Istruttoria VIA “Riassetto della RTN in Val di Isarco per connessione BBT”

Osservazioni per i progetti sottoposti a procedimento di valutazione ambientale - Valutazione Impatto Ambientale

Zona Comune di Barbiano

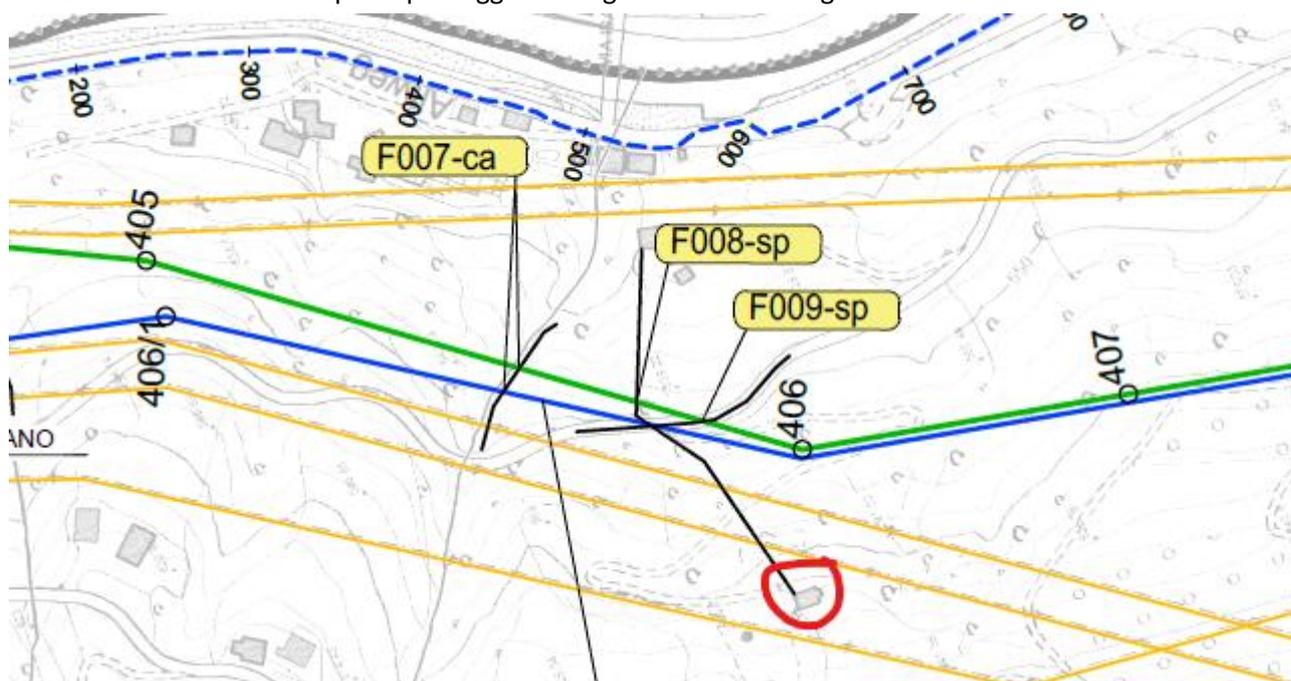
1. Valutazione posizionamento sostegno n. 406

Dal progetto dell'opera F2 Elettrodotto 220 kV “SE Ponte Gardena RFI – SE S. Antonio” tratto aereo DT con 132 kV “Barbiano – SE Cardano” si desume, che il posizionamento del sostegno n. 406 interferisce notevolmente la vista lato valle e la panoramica dell'edificio della p.ed 104 (cerchiato in colore rosso). Tenendo conto anche della minimizzazione dell'impatto paesaggistico complessivo dell'opera in oggetto, si richiede in primis di valutare la presenza di elementi tecnici che consentano di rinunciare in toto al sostegno in commento (limitandosi sostanzialmente ai soli sostegni n. 405 e n. 407) ed in subordine di posizionare il sostegno n. 406 il più possibile verso sud, al fine di ridurre le interferenze alla panoramica all'edificio come anche l'impatto paesaggistico in generale del sostegno in commento.

3. Modifica del percorso della linea ad alta tensione 132 kV (percorso azzurro) nel comune di Barbiano al percorso della linea ad alta tensione 220 kV (percorso rosso)

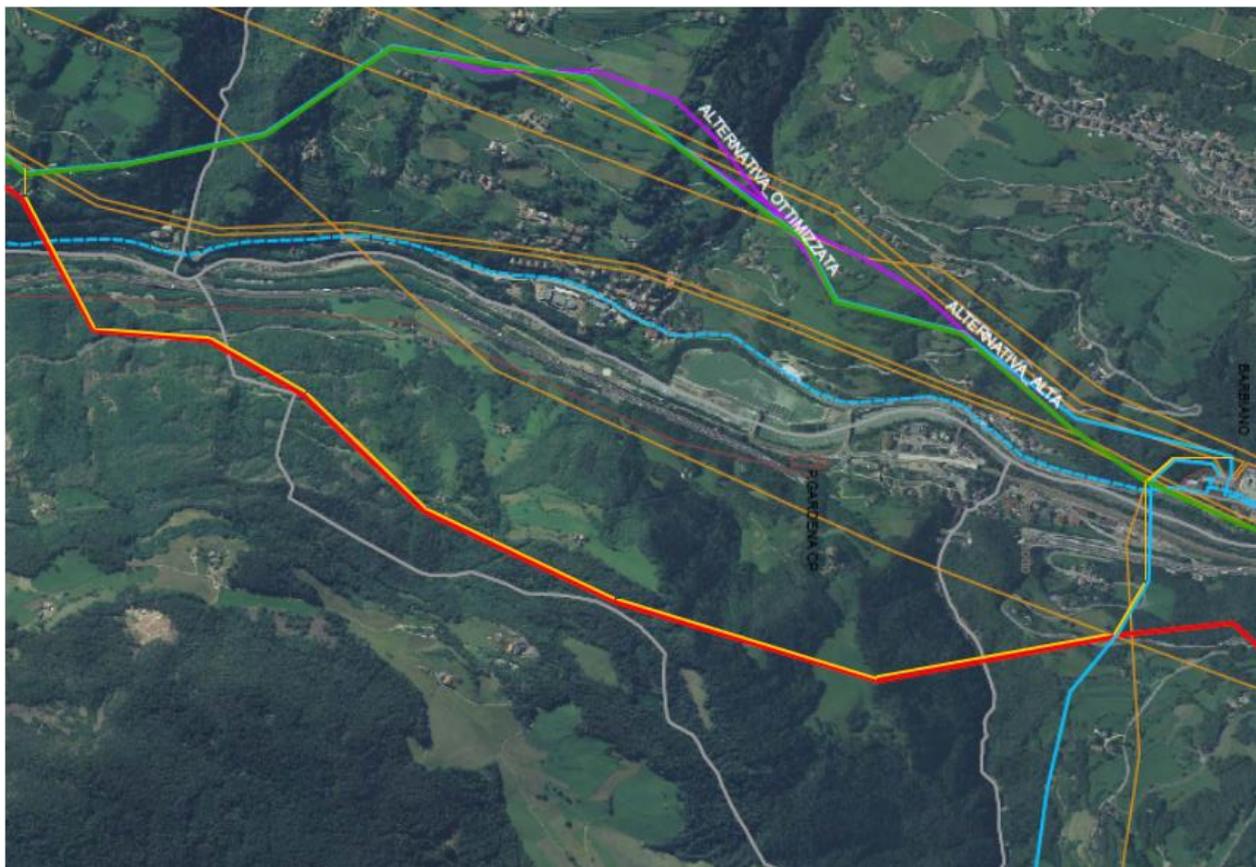
Rinnoviamo la proposta di modifica del percorso della linea ad alta tensione 132 kV, già suggerita in data 6 settembre 2020 all'Ufficio valutazioni ambientali della Provincia Autonoma di Bolzano – Alto Adige in sede della procedura di valutazione ambientale strategica.

Sempre con particolare attenzione alla protezione della salute e la minimizzazione dell'esposizione alle radiazioni elettriche della popolazione locale, si suggerisce nuovamente di modificare il percorso della linea ad alta tensione 132kV (linea azzurra nell'immagine che segue) nel territorio comunale di Barbiano. La modifica alla tratta dell'opera „Barbiano - SE Cardano” (linea gialla nell'immagine che segue) ridurrebbe notevolmente l'esposizione delle aree popolate e coltivate alle radiazioni elettriche, soprattutto perché il percorso della linea a 132kV sarebbe ricollocato in aree meno popolate e prevalentemente improduttive. Il percorso della modifica di tratta proposta, inoltre, percorrerebbe secondo tratte già esistenti o di prossima realizzazione.
